NOTES
TECHNIQUES
AM 83 →

MAN
008900
C25-C35

NOTE
TECHNIQUE

N° 79 - 29 C

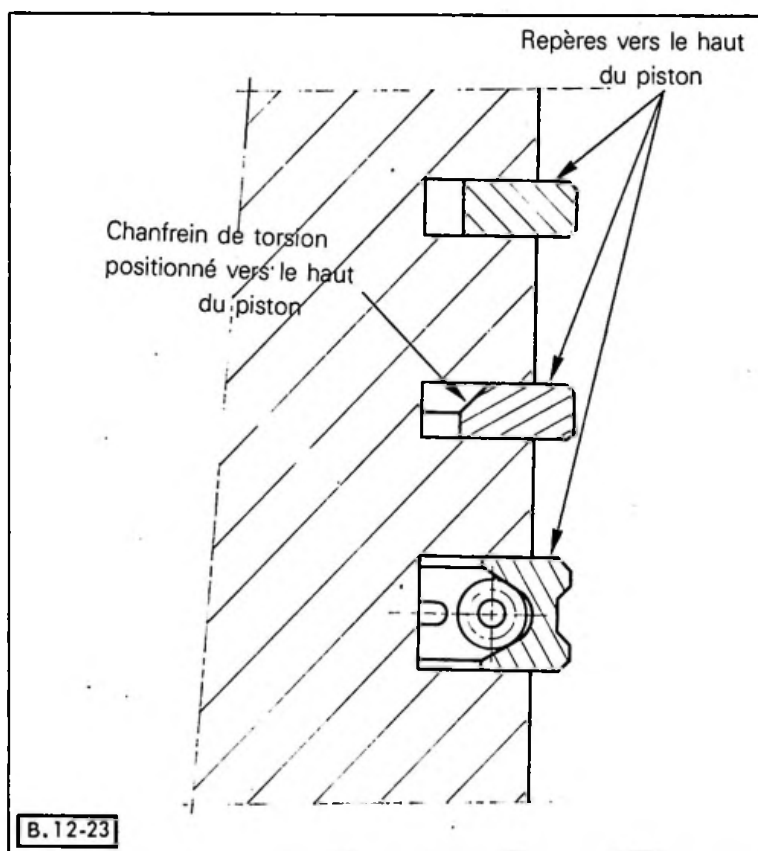
Depuis **Janvier 1980**, les moteurs B 25/637 (C 35 2500 DIESEL) présentent les modifications suivantes :

Segment racleur avec chanfrein de torsion.

II- PISTONS

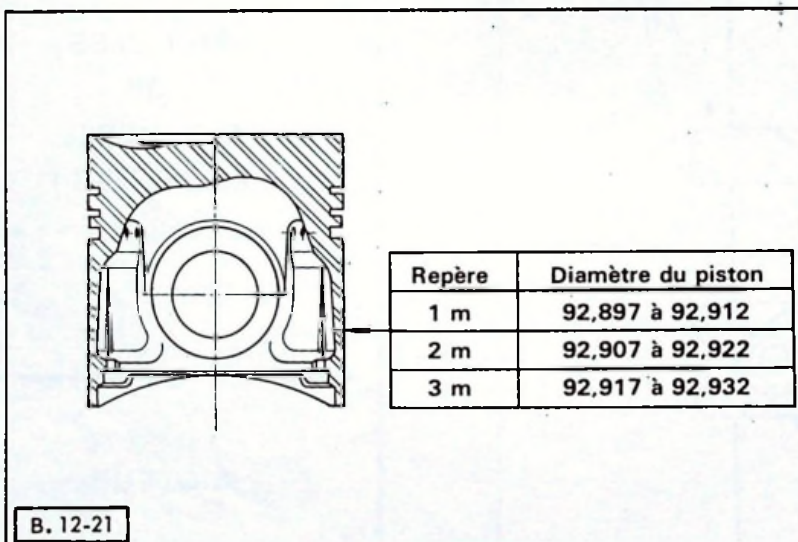
N° du 1^{er} moteur équipé de pistons « P.d.C. » modifiés : 0929.002.928.

Ces pistons graphités (couleur noire) ont un diamètre de jupe diminué et une nouvelle tolérance du diamètre de l'axe de piston.

NOTA : Le diamètre des cylindres n'est pas modifié.

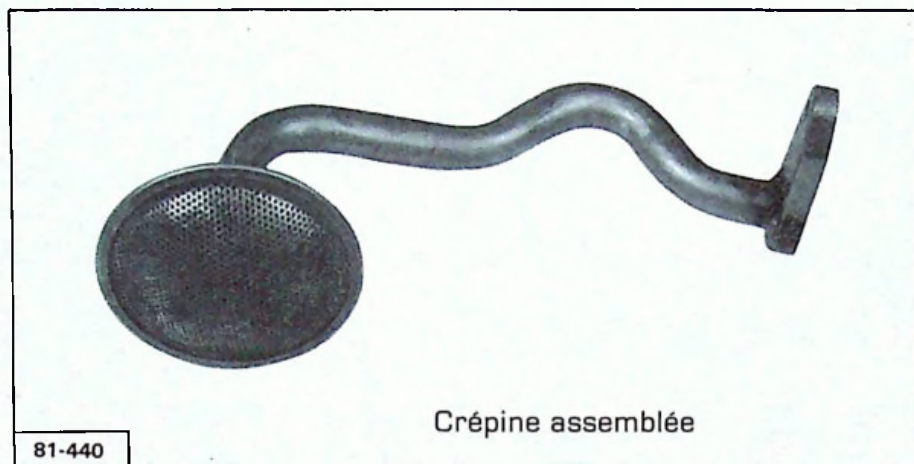
Depuis Avril 1981, (N° moteur 1 921 007 983), les pompes à huile sont équipées d'un tube de crépine d'aspiration coudé en forme de col de cygne.

La nouvelle crépine, N° P.R.: 95 554 440 peut remplacer l'ancienne (N° 5 502 278).

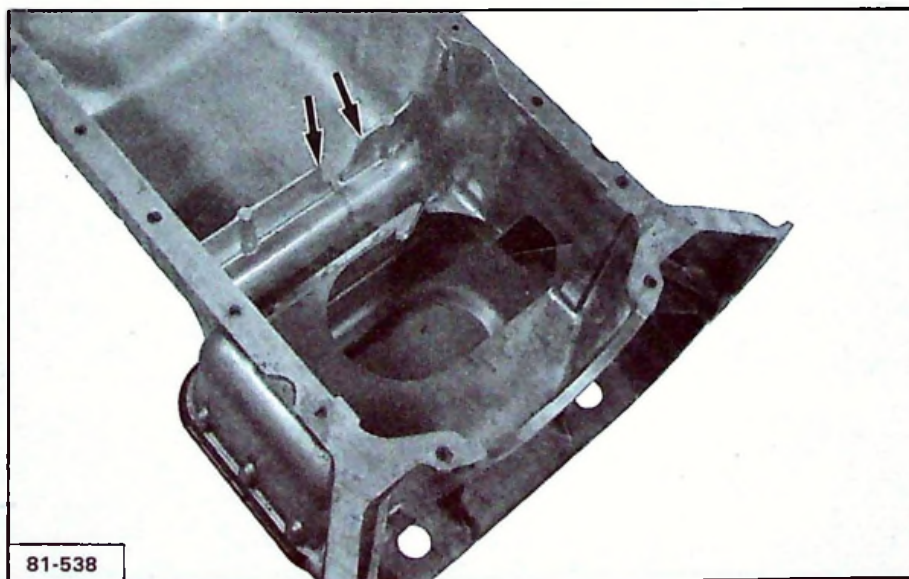
ATTENTION : Au montage, s'assurer qu'il existe une garantie entre le tube de crépine et la nervure du carter inférieur. Au besoin, assurer le passage en sectionnant la nervure.

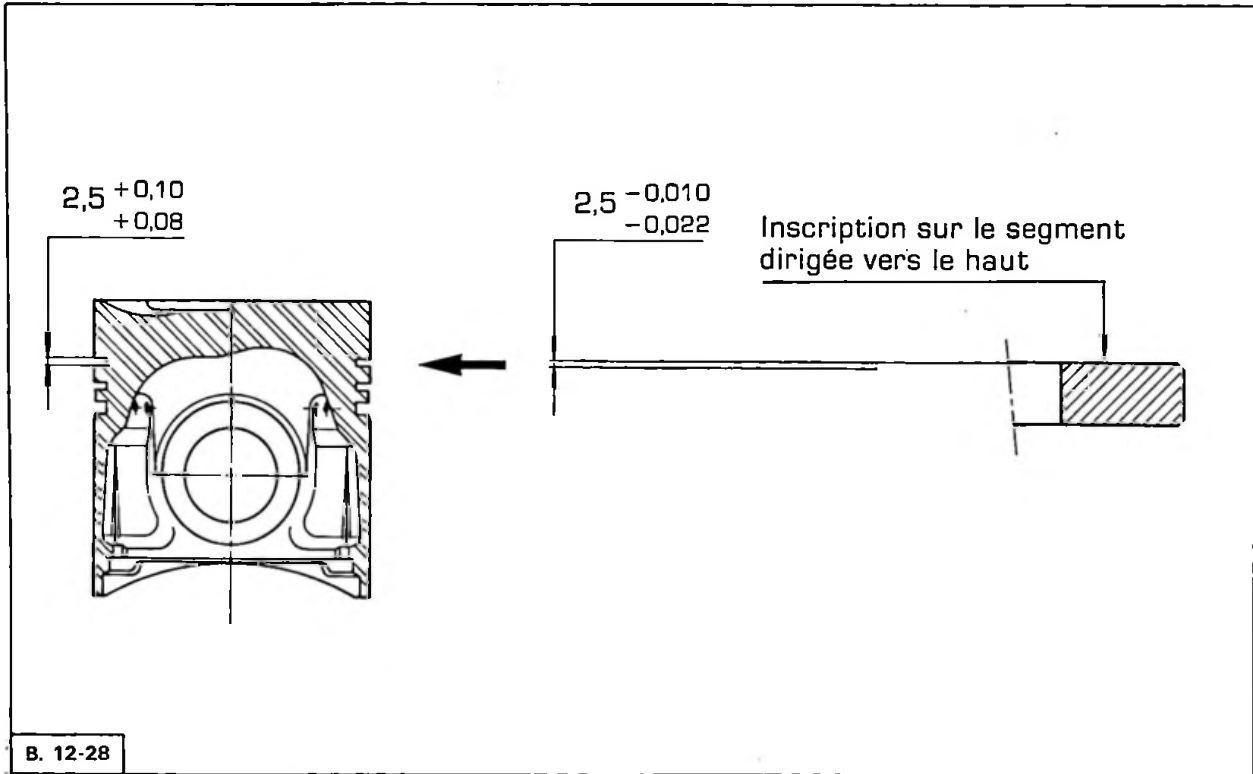
Depuis **Juillet 1983**, N° d'organisation : **WF 105729**, les moteurs Diesel 2,5 litres sont équipés d'un régulateur thermostatique dont le tarage est modifié :

NOTA : Le régulateur thermostatique 72° C n'est plus fourni par le Département des Pièces de Rechange.

Lors d'intervention sur le moteur, et particulièrement lors de son échange, il est recommandé de procéder au montage d'un régulateur thermostatique taré à 86° C.

II- Plan de joint des
carters

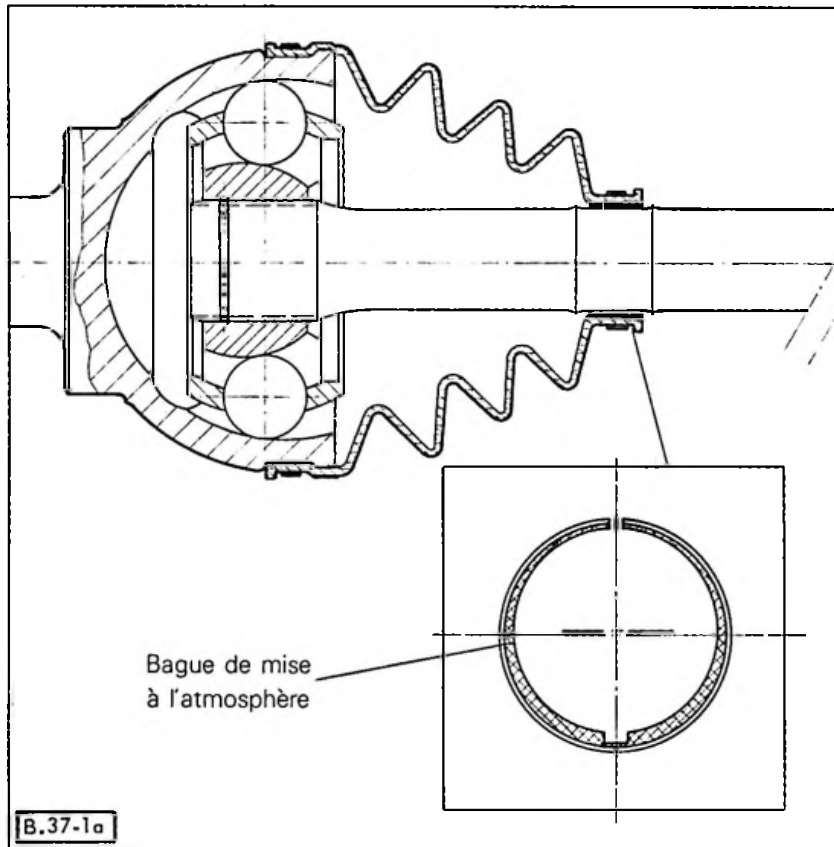
Depuis **Mars 1980**, l'assemblage du carter de boîte de vitesses et du carter d'embrayage présente les modifications suivantes :

II- La largeur des plans de joint est **augmentée**.
- Plan de joint supérieur **12 mm**
- Plan de joint inférieur **15 mm**.

Le nouveau carter de boîte de vitesses assemblé est **interchangeable** avec l'ancien.

Couple de serrage des vis ϕ 8 mm : 2,1 à 2,75 m.daN.

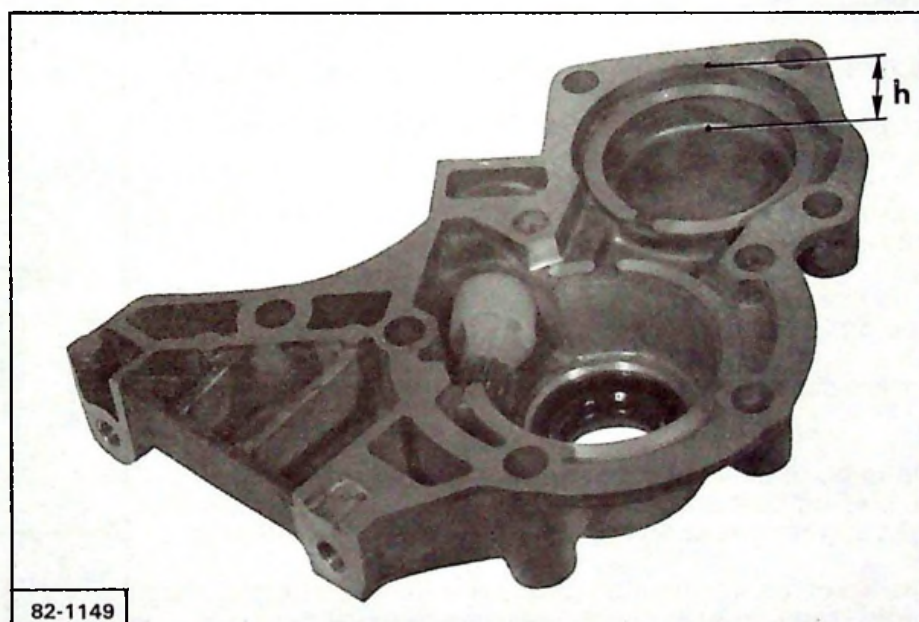
Depuis Juin 1982, Premier Numéro de Médaille 284 048 339, les boîtes de vitesses (4 rapports en marche avant) sont modifiées.

- Le carter de boîte est modifié par adjonction de nervures intérieures.
- La denture des pignons est élargie et la qualité d'acier est différente (lignes primaire et secondaire).

- Le moyeu du synchroniseur de 3^{ème}-4^{ème} vitesses est d'épaisseur réduite, suite à l'augmentation de la largeur des pignons
- Le roulement double sur la ligne primaire est modifié : largeur 27,4 mm, au lieu de 25 mm.

- Le chapeau arrière de roulements est usiné pour recevoir le nouveau roulement.
- L'étanchéité de la boîte de vitesses est améliorée :
 - la largeur du plan de joint au droit des paliers de l'axe des leviers de commande est augmentée et un retour d'huile des gorges de paliers est usinée,

Le montage du nouveau roulement à l'arrière de la ligne primaire est possible sur les boîtes de vitesses précédentes, à condition de remplacer également le chapeau arrière de roulements dont l'embrèvement est modifié : $h = 17$ mm, au lieu de $h = 15$ mm.

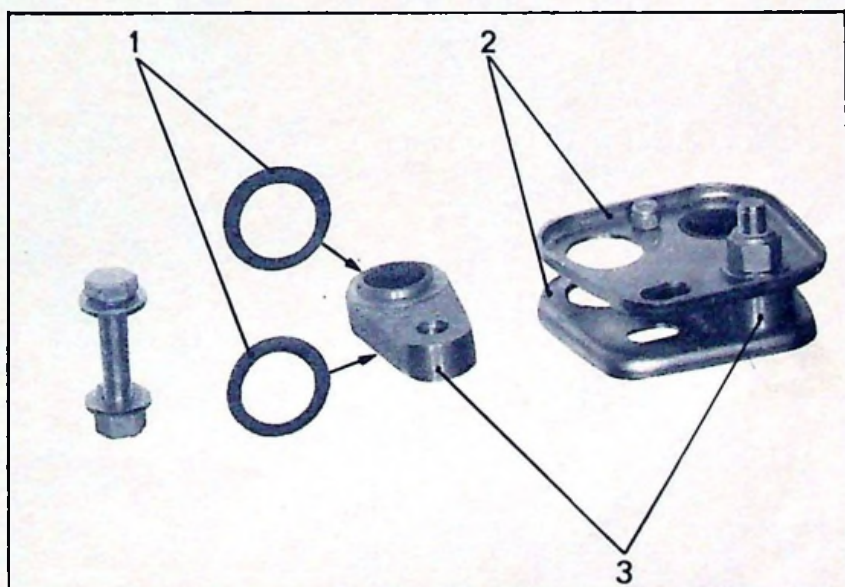
Ces véhicules sont équipés, en série, d'un dispositif anti-roulis arrière. Celui-ci peut être à l'origine d'un bruit métallique, se produisant lors de changements d'assiette du véhicule ou lors de passages de dénivellations importantes.

Le bruit peut être supprimé en interposant des rondelles caoutchouc (1), entre les leviers (3) et les flasques (2) du boîtier anti-roulis.

COMMANDE DE FREIN MÉCANIQUE
(← 09/1980)

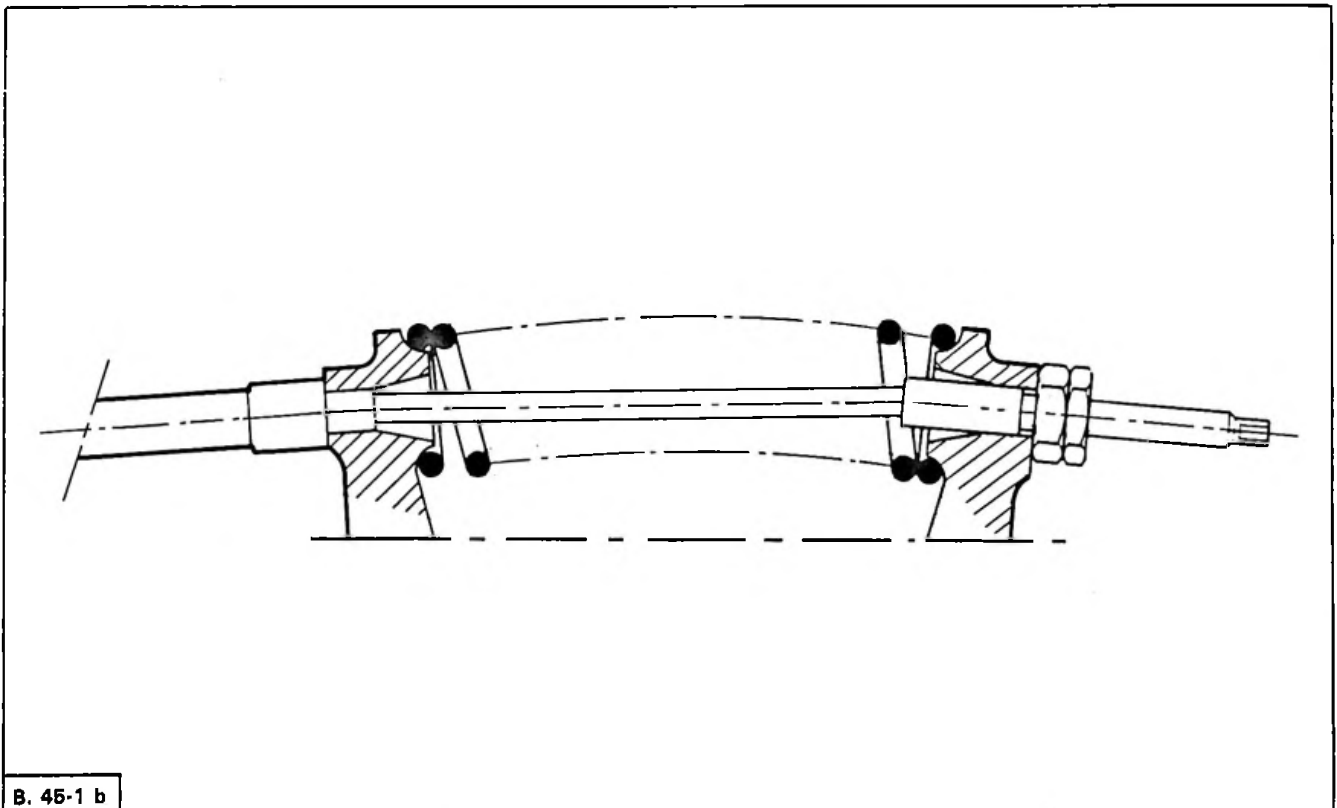
Depuis **Septembre 1980**, les véhicules C 35 Tous Types sont équipés d'une **commande de frein mécanique modifiée** : les leviers de commande sont munis de barilletts permettant l'articulation du câble de commande (*voir dessin page 2*).

Le montage de la nouvelle solution (leviers + câble de commande) est possible sur les véhicules antérieurs à la modification.

Désignation	N° P.R.
Câble de commande :	75 492 188
Ecrou :	95 535 607
Levier de commande :	75 521 540
Barillet :	95 533 637

**Modification du circuit
de freinage**

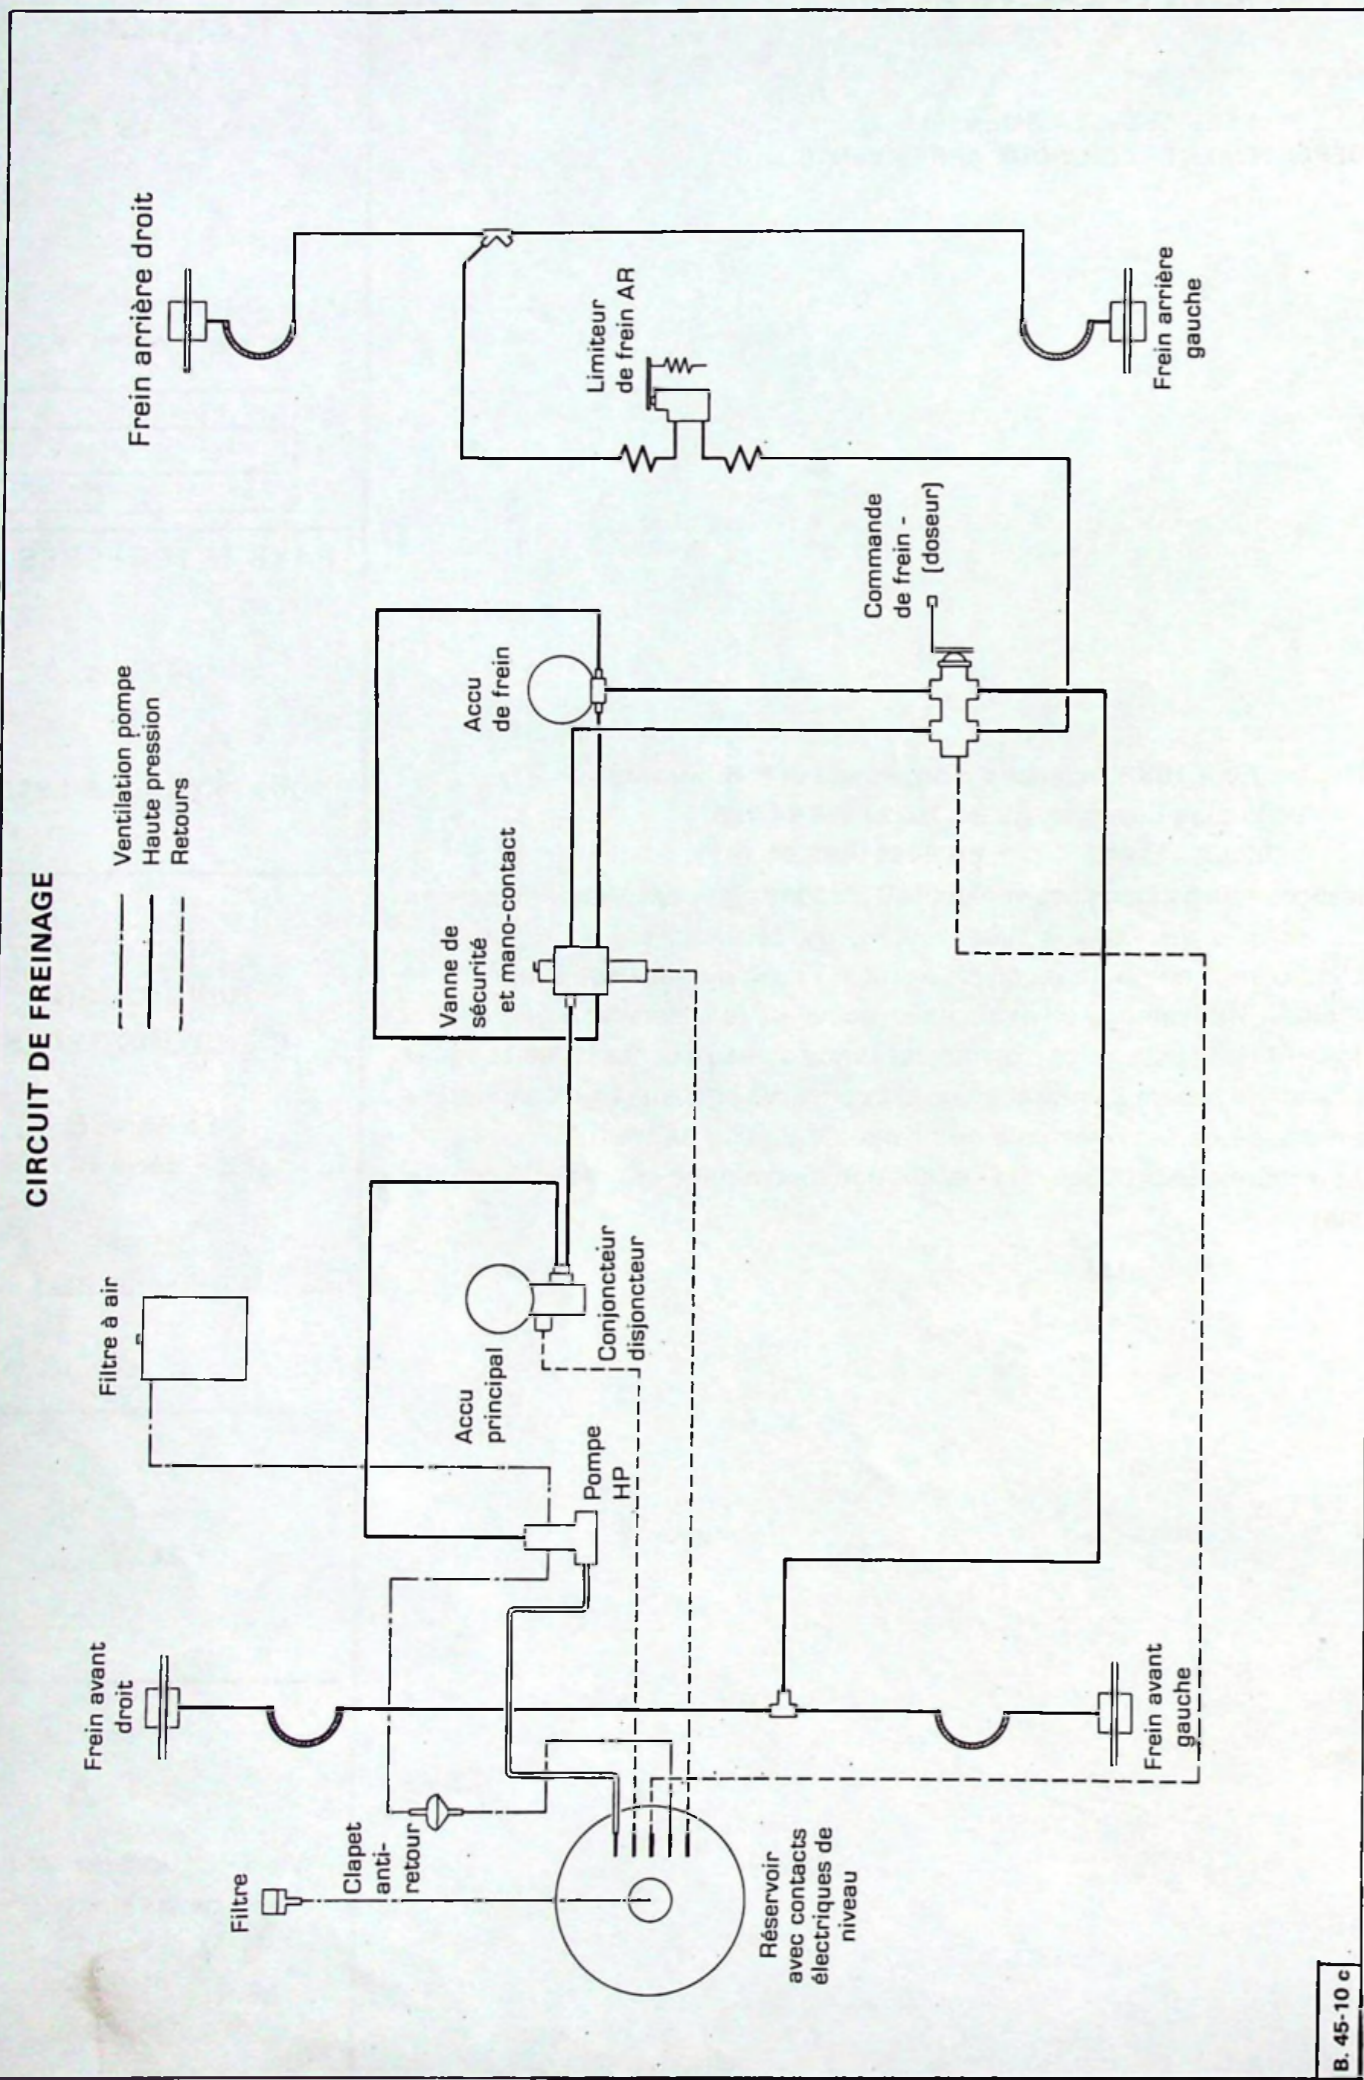
le circuit de freinage des véhicules C 35 tous types est simplifié (*sauf sur les véhicules destinés à la Suisse, qui ne sont pas modifiés*).

Le schéma de principe de l'installation de freinage est modifié comme suit :

- réservoir hydraulique avec témoin électrique,
- canalisations de frein de la commande de frein (doseur) aux freins avant et arrière,
- limiteur de freinage arrière de nouvelle conception, ainsi que ses ressorts de tarage et de commande,
- support de limiteur sur caisse,
- support de limiteur,

MODIFICATION COULISSE

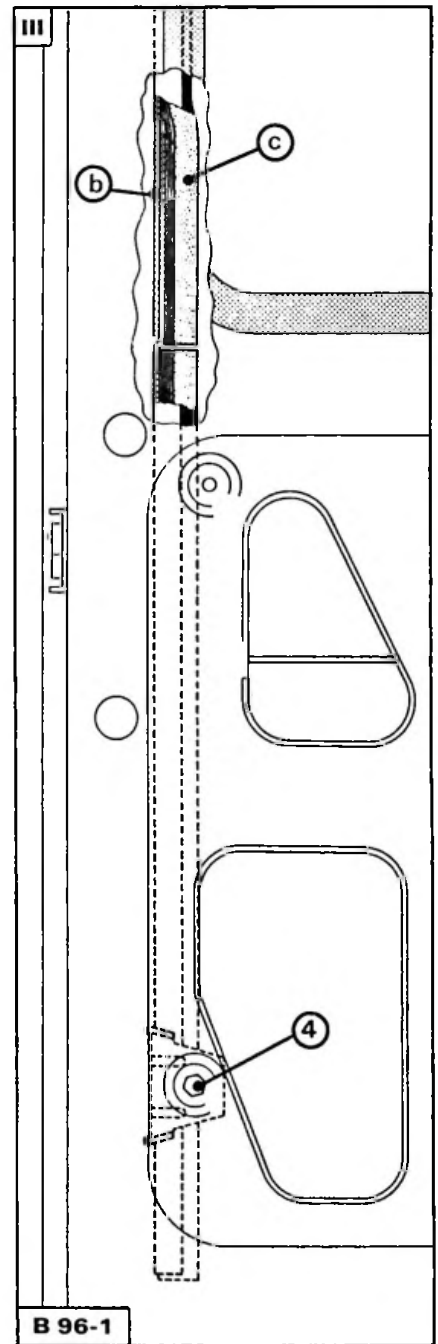
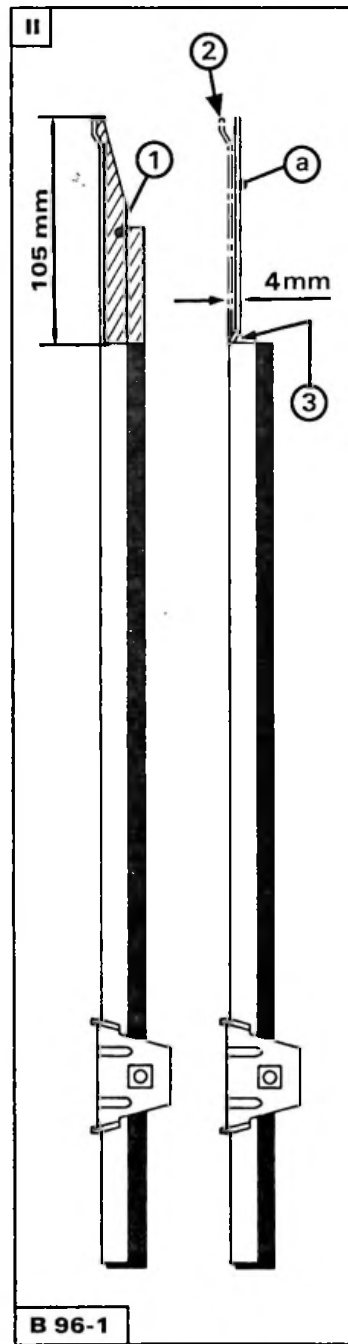
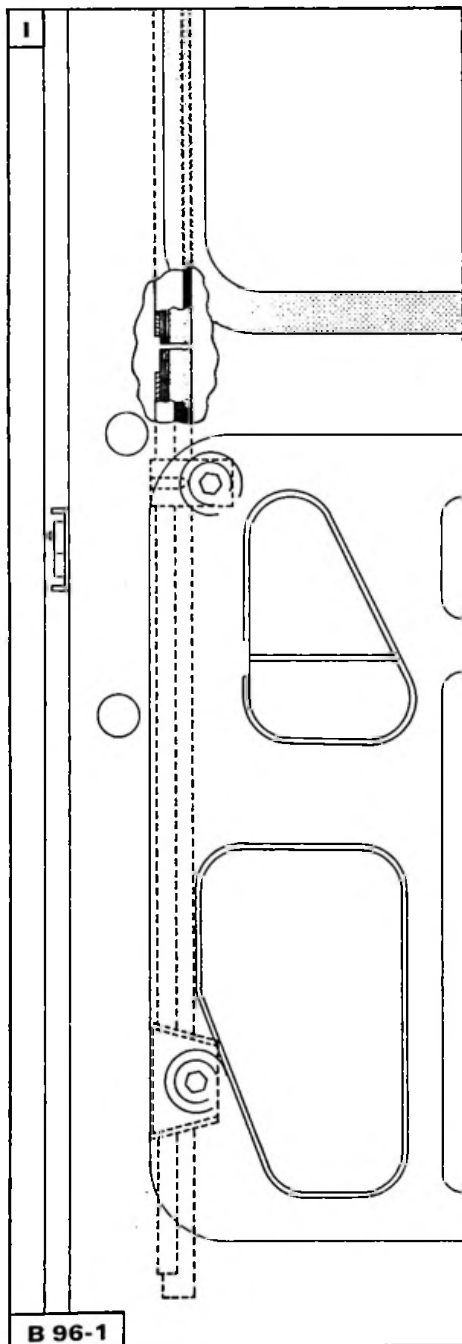
Leur montage nécessite la modification (Fig. II) (suppression zone hachurée ①), planage de l'extrémité ②, pliage ③.

Engager l'extrémité ① de la coulisse modifiée entre la coulisse supérieure ② de la porte et la glissière en feutre ③.
